A 8 Rosenheim - (Salzburg): Planfeststellung zum 6-streifigen Ausbau zwischen Achenmühle und Bernauer Berg

Hier: Stellungnahme des BUND Naturschutz in Bayern e.V. (BN)

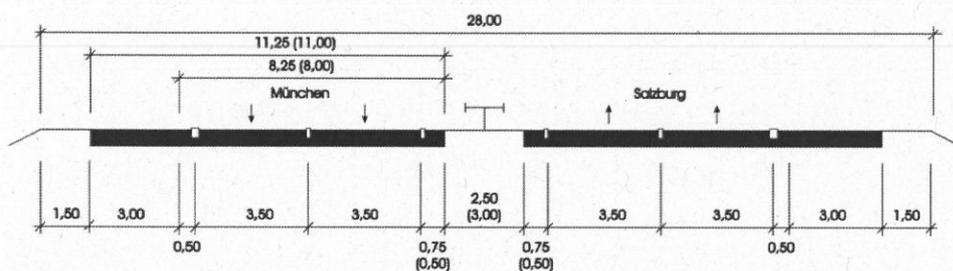
Im Ergebnis der Darstellung der DTV-Werte im Erläuterungsbericht für 2010 mit je nach Abschnitt ca. 58.300 bis 62.800 Kfz/24h einschließlich des Verweises auf bis zu 100.000 Kfz/24h im Wochenend- und Ferienreiseverkehr wird behauptet, dass damit „Die Leistungsfähigkeit des vorhandenen 4-streifigen Querschnitts deutlich überschritten sei“ und damit der 6-streifige Querschnitt begründet.

Diese Schlussfolgerung bzw. Aussage ist nicht gerechtfertigt bzw. sogar falsch. Grundsätzlich ist zu beachten, dass Querschnittsdimensionierungen nicht nach Spitzenbelastungen, sondern nach dem DTV – in dem die Spitzenzeiten ohnehin angemessen berücksichtigt sind - vorgenommen werden. Natürlich kommt es in den Spitzenzeiten gegenüber den durchschnittlichen üblichen ca. 140 km/h zu geringeren Fahrgeschwindigkeiten, weil auch die Abstände zwischen den Fahrzeugen kleiner werden, wodurch aber infolge dieser vom Kraftfahrer gem. StVO eingeforderten Beachten der

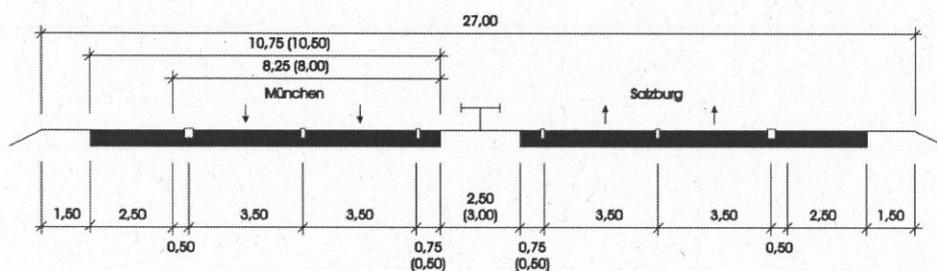
Der nachfolgend dargestellte Sonderquerschnitt SQ 28 weist gegenüber dem RQ 28 gem. RAA einen reduzierten Mittelstreifen (in Wechselbeziehung zum inneren Randstreifen) und einen auf 3 m verbreiterten Standstreifen aus, um diesen temporär nutzen zu können.

Zudem sind gegenüber dem RQ 31 die Fahrstreifen auf 3,5 m reduziert, was durch den relativ geringen Lkw-Anteil möglich sein sollte. Analog verhält es sich mit dem für die vom BN für die freie Strecke vorgeschlagenen Sonderquerschnitt SQ 27 ohne temporäre Standstreifennutzung.
